Straßen-Neubau im Landschaftspark Kalkberge?

Ablehnung des „Netzelement 4“ durch die
Bürgerinitiativen

Stand 23.11.2022

Rampe im Bereich Messeparkplatz P22

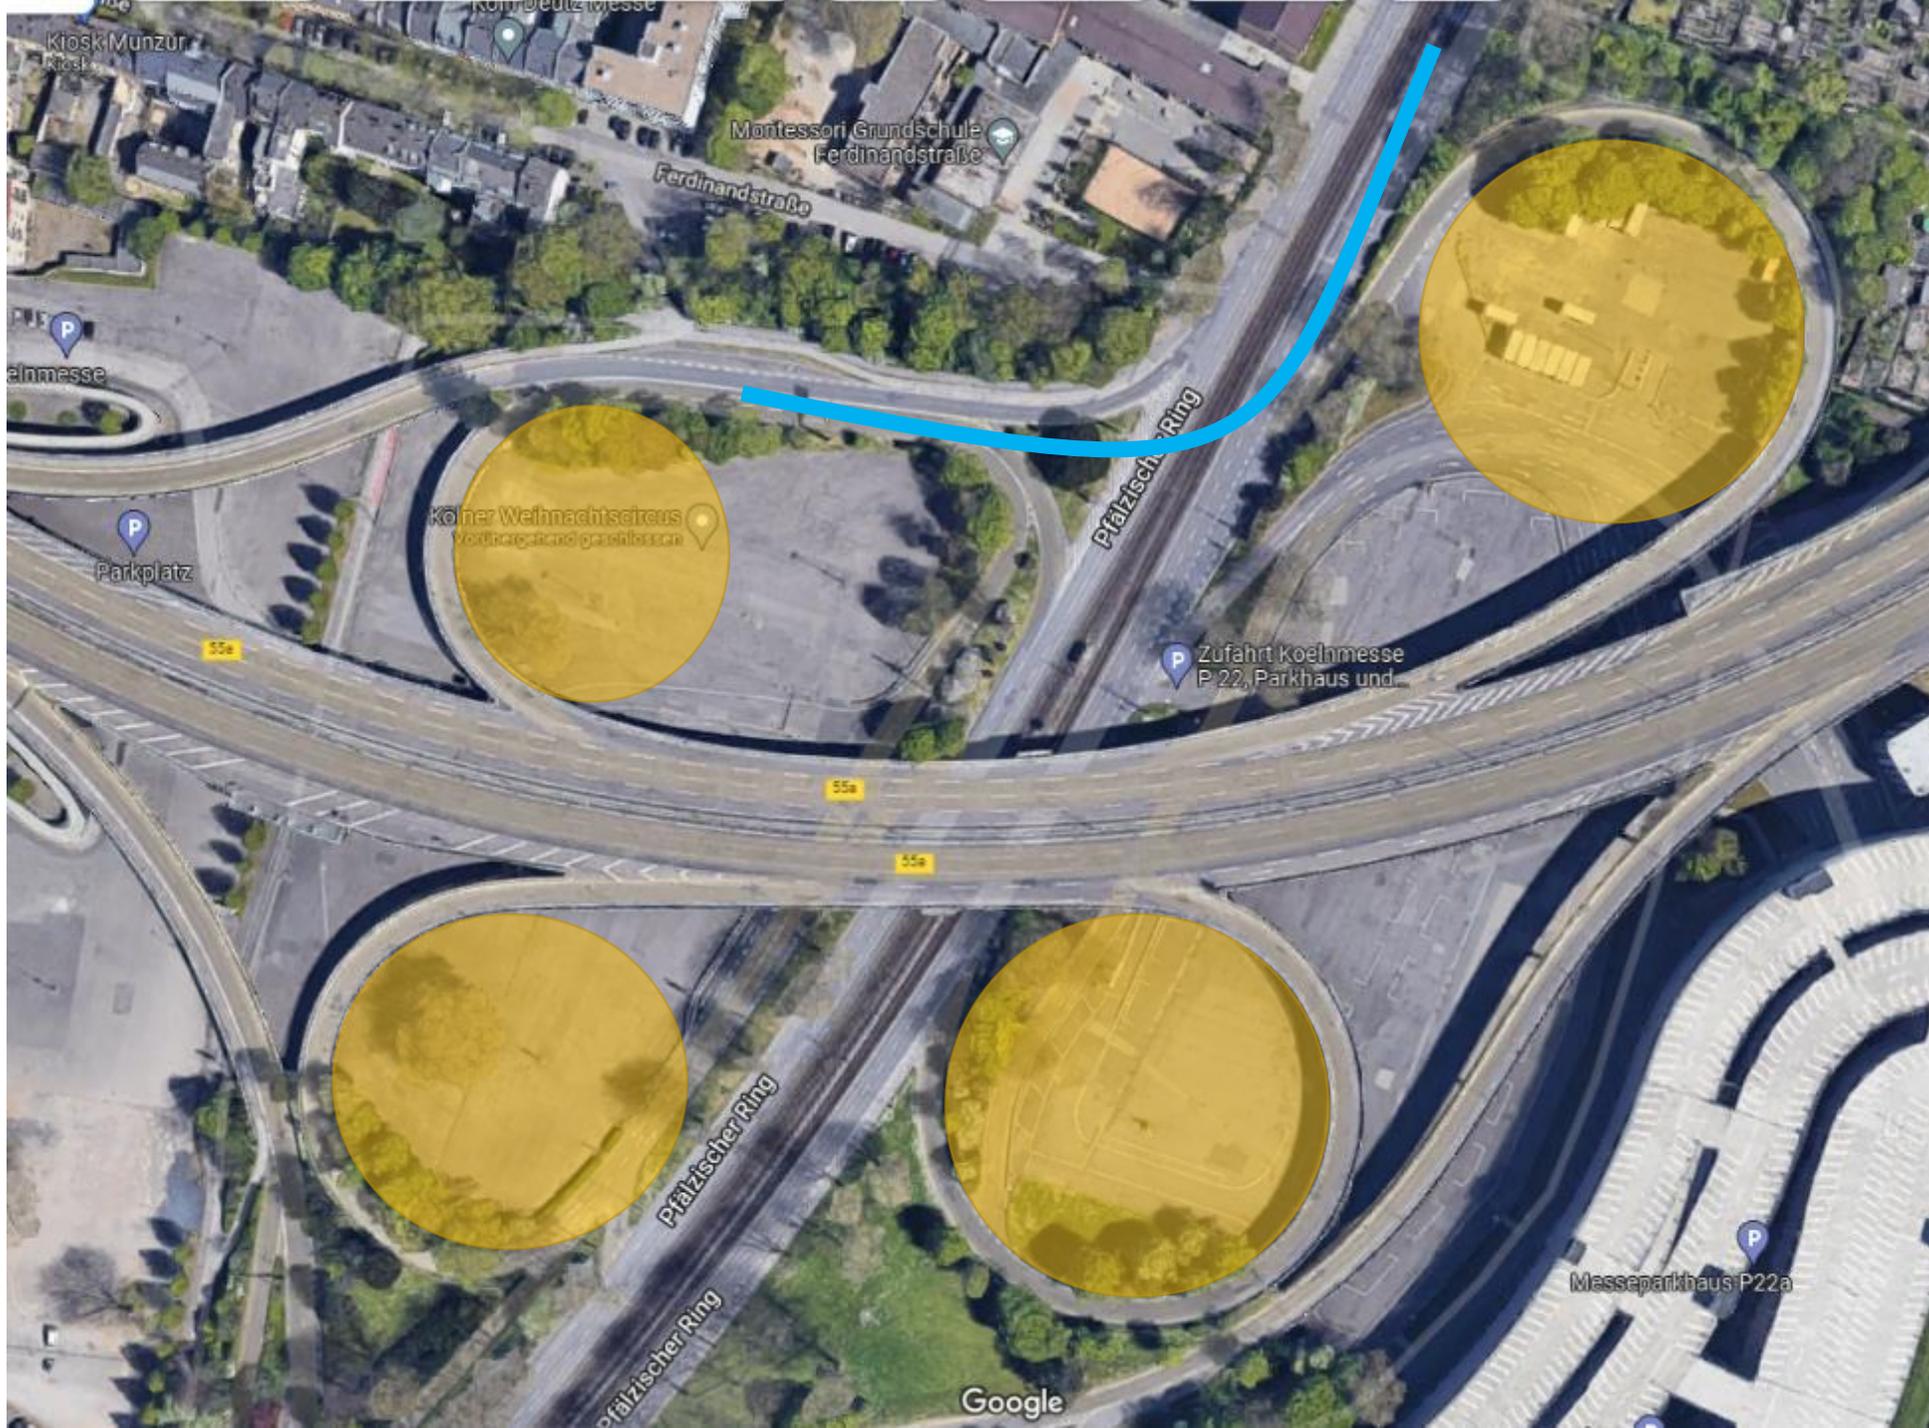
- Nutzung der zweispurigen Abfahrt für Bau einer Rampe über den Pfälzischen Ring
- Kein Eingriff in den Messeparkplatz
- Ggf. alternative Verschwenkung im Bereich des Messeparkplatzes
- Absenkung auf Bodenniveau erst im Bereich des Pfälzischen Rings (rechte von 3 Fahrspuren, s.o.)
- Ggf. Stütze auf einer der inneren Spuren des Pfälzischen Ringes
 - Entfall einer Spur in Nordrichtung: Durch Rückbau Messekreisel wären 2 verbleibende Spuren ausreichend
 - Alternativ Pfeiler auf Spur in Südrichtung: Ggf. Verschwenkung der 2 Spuren auf Sperrfläche oder Einengung auf eine Spur
- Auch Verkehr, der vom Kreuz Köln-Ost kommt, kann die Variante nutzen
- Die bestehenden, überdimensionierten Rampen zur Zufahrt zu den Messedächern mit Querung des Pfälzischen Rings zeigen hier Möglichkeiten auf, an denen man sich orientieren kann
